Kontrollrapport

DOKUMENTKODE: 10244558-03-RIG-RAP-001

OPPDRAAG	Uavhengig kvalitetssikring Nannestad	DOKUMENTKODE	10244558-03-RIG-RAP-001
EMNE	Kontrollrapport	TILGJENGELIGHET	Åpen
OPPDRAAGSGIVER	NVE – Norges vassdrags- og energidirektorat	OPPDRAAGSLEDER	Annika Bihs
KONTAKTPERSON	Ingrid Havnen	UTARBEIDET AV	Ingerid Rolstad Jahren / Pernille Rognlien
		ANSVARLIG ENHET	10101080 Geoteknikk Samferdsel

Multiconsult har i forbindelse med NVEs forenklet soneutredning i Nannestad kommune utført uavhengig kvalitetssikring. Totalt 40 kvikkleiresoner er vurdert. Kvalitetssikringen tar utgangspunkt NVEs prosedyre /3/ for de aktuelle kvikkleiresonene. Følgende rapport tar for seg Delleveranse 1 – Innledende vurderinger i Nannestad kommune.

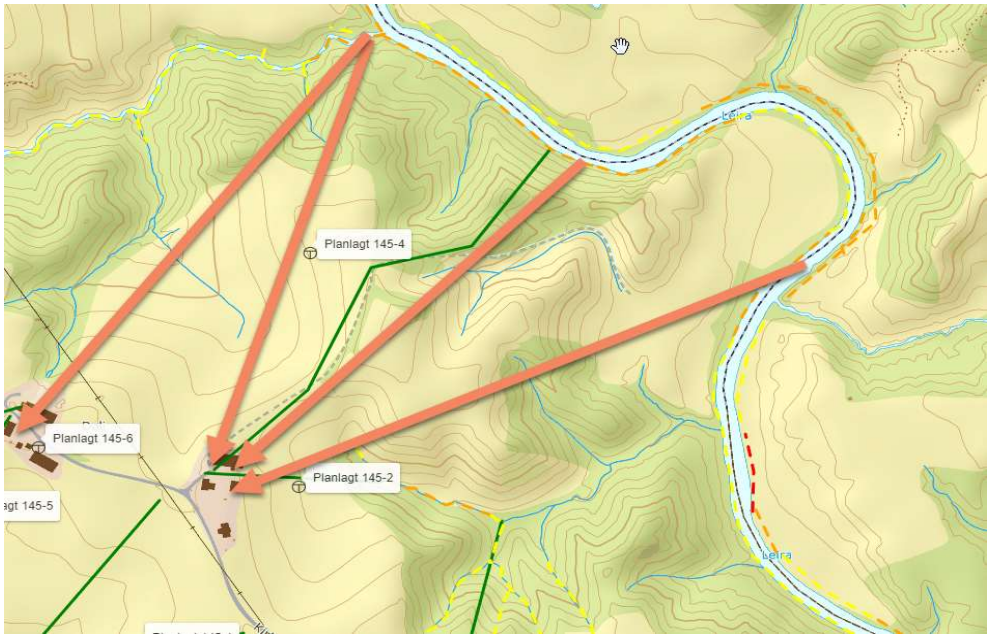
139.10	Er det sett på mulighet for å plassere borpunkt 139-3 noe lenger ut mot skråningstopp mtp. 1:3-linje. Mulig den ligger langt nok ut, har ikke kontrollert dette.	Til info	Borpunktet ligger plassert midt i den større skråningen, men kan fint flyttes frem mot skråningskant.

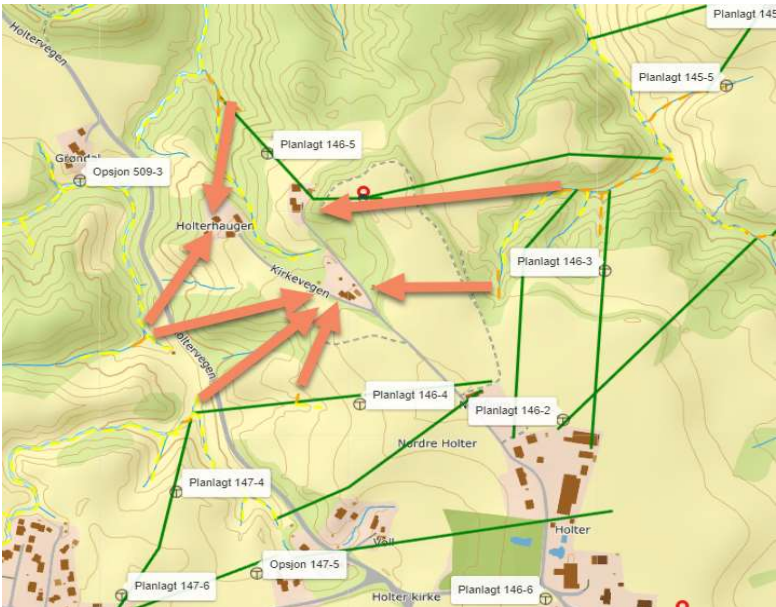
139.17	Hvordan utløses opsjonspunkt 139-4 og 139-7?	Åpen	139-4 utløses dersom 0-7 viser kvikkleire. 139-7 utløses dersom 139-10 og 139-8 indikerer kvikkleire.

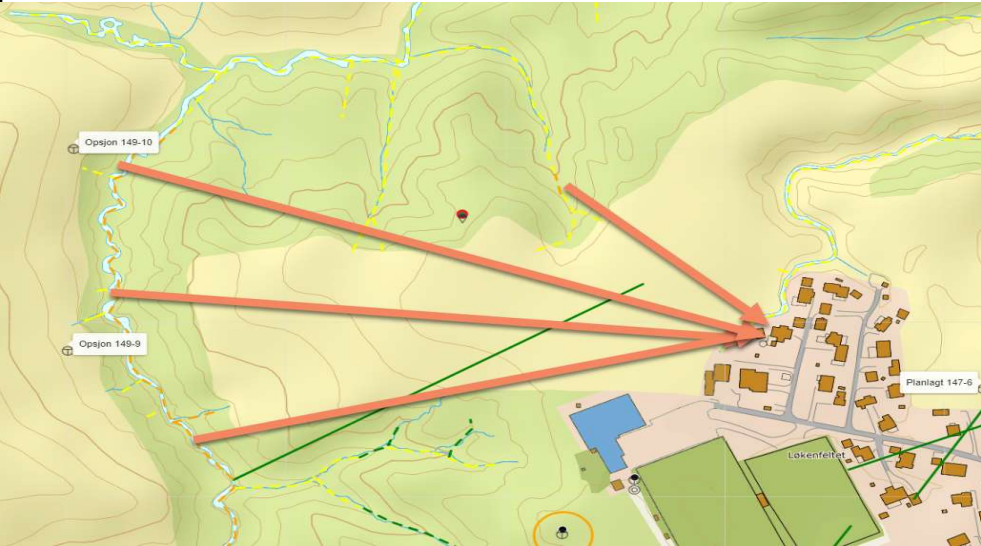
141.10	Er det vurdert å inkludere eksisterende sondering N6114 i opptegning av profil 141-1, 141-2 og 141-6?	Til info	Vurderes.
141.11	Er det vurdert å inkludere borpunkt 141-1 i opptegning av profil 141-2?	Til info	Ser på.

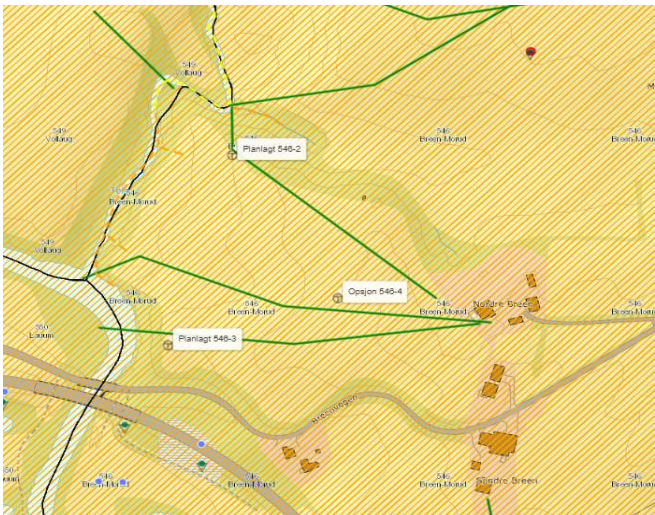
534.7	Er det vurdert å øke sonderingsdybde på borpunkt 534-5 ned til samme kote som sondering 534-6? Se også kommentar 534.2	Åpen	fikes

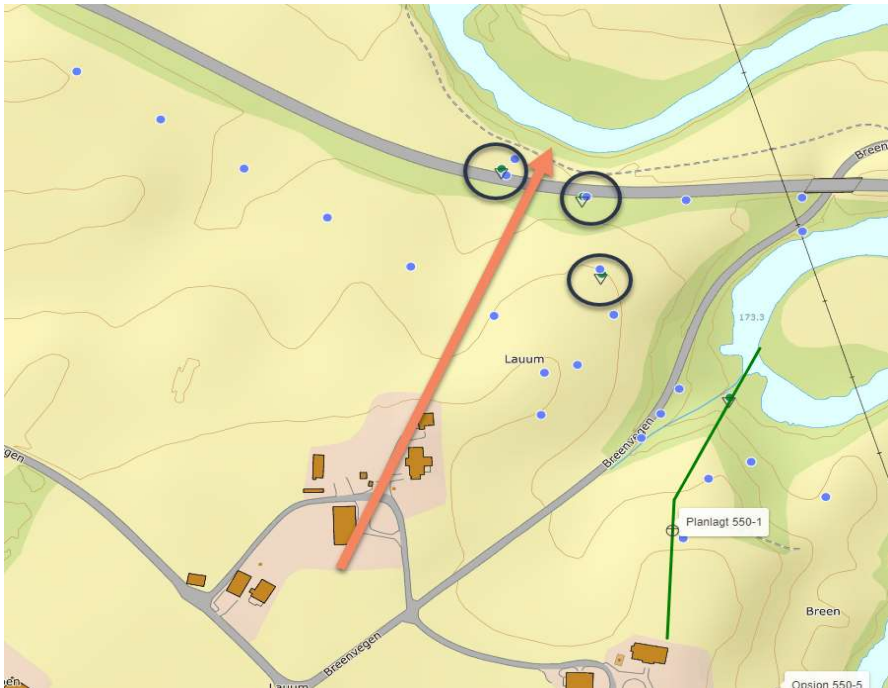
540.4	Hvorfor er ikke eksisterende borpunkter tolket? Særlig de med prøveserier?	Åpen	Ok, tolkes
540.5	Hvorfor er det ønske om CPTU i sondering 540-1 for beregninger i dette snittet, når det er lite/ingen erosjon og 1:3-linje kommer opp før bebyggelse?	Åpen	Enig, denne fjernes etter nærmere vurdering av snitt og borer

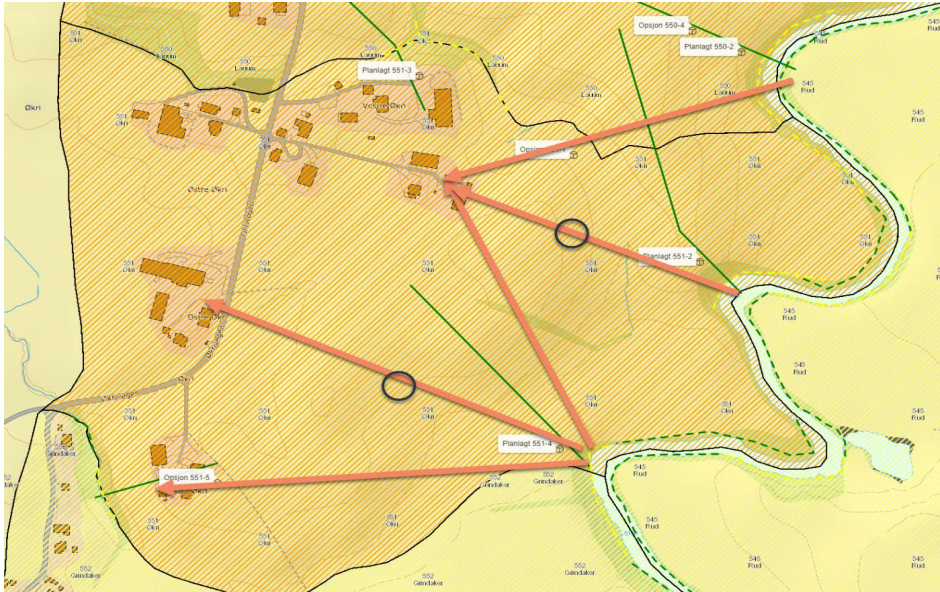
546.5	Boringer øst i snittet vises ikke GIS-løsning og er ikke tolket	Åpen	Utdyp denne
